Партнёрам ООО «АББ» Всем заинтересованным лицам

28.03.2017

Информируем Вас о внесении в конструкцию многопостовых рамок серии Zenit незначительных, но упрощающих монтаж изделий, изменений.

Данные изменения касаются конструкции и количества лапок-фиксаторов на задней (тыльной) стороне рамки.

Фото 3. В межпостовой зоне теперь 2 лапки, третья с уменьшенным профилем и убрана четвёртая, для снятия избыточной жёсткости области.

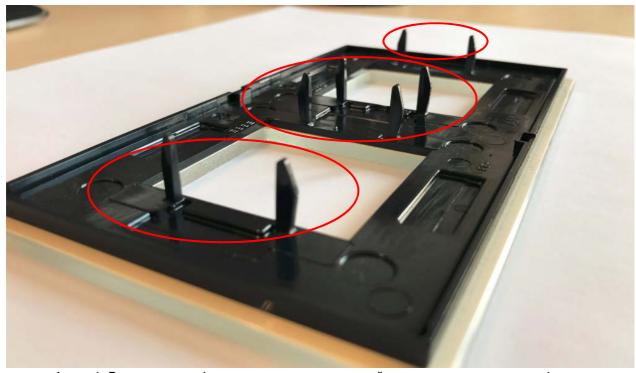
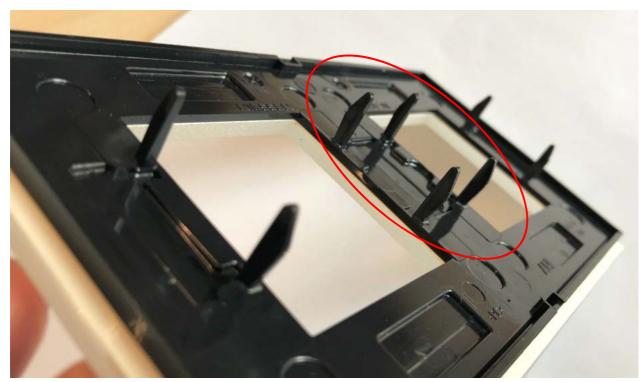
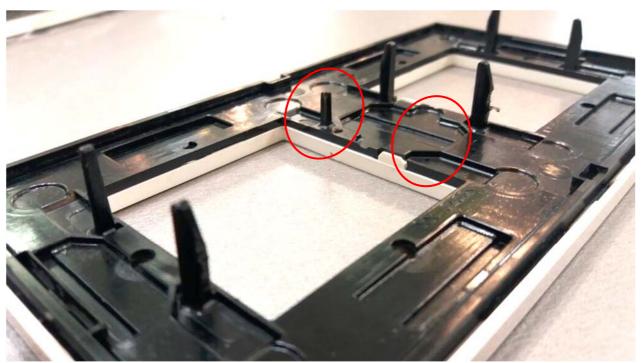
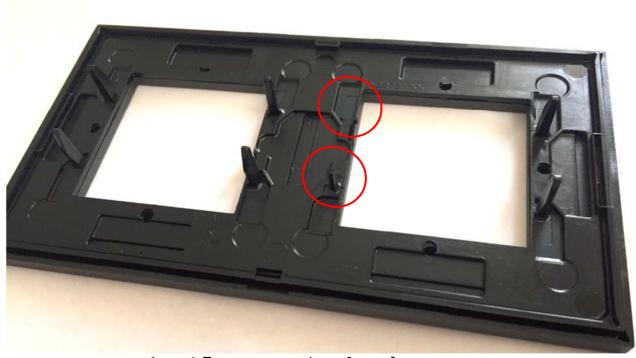
Суть изменений: прежние версии рамок, например, 2-постовых рамок оснащались 8 (восемью) лапками-фиксаторами, см. фото.1 и 2. Из них две пары по краям рамки и 2 пары рядом (группа) в межпостовой зоне.

Таким образом видно, что на чрезвычайно малой площади межпостового пространства рамки сосредоточено 4 жёстких фиксатора, что значительно усложняло монтаж рамки на суппорты и, порой, требовало значительных физических усилий, что могло привести к повреждению изделия. Усложнению монтажа также в значительной мере способствовало то, что избыточно жёсткая (из-за 4 лапок-фиксаторов) межпостовая область рамки приходится на стык двух соседних изделий и их суппортов. Поэтому неточность монтажа изделий в соседних подрозетниках, их несоосность или несоблюдение межосевого расстояния постов иногда приводили к тому, что лапки-фиксаторы не сопадали с достаточной точностью с отверстиями в соседних суппортах, что также приводило к чрезмерному приложению усилия при установки рамки на суппорты и к возможной поломке изделия (рамки).

Исходя из этих фактов, а также многочисленных замечаний – «очень туго устанавливается рамка», заводом Asea Brown Boveri, S.A., Fábrica NIESSEN было принято решение о модификации конструкции фисаторов рамки с целью облегчения монтажа без ухудшения плотности фиксации и снижения риска порчи изделия в процессе установки рамки на суппорт изделия.

Для этой цели была изменена центральная (межпостовая зона) рамок. Было принято решение убрать 1 из 4 лапок в межпостовой области и ещё у одной лапки утоньчить профиль, см. фото 3, 4.

Таким образом, убрав 1 из 4 лапок в межпостовой области, мы сняли избыточную жёсткость в данной области, оставшиеся 2 полноценных фиксатора обеспечивают надёжную фиксацию рамки на изделии, а третья лапка-фиксатор, не выполняя роль фиксации (не принимая на себя силовой нагрузки и не создавая напряжения), сохраняет и поддерживает соосность изделия.
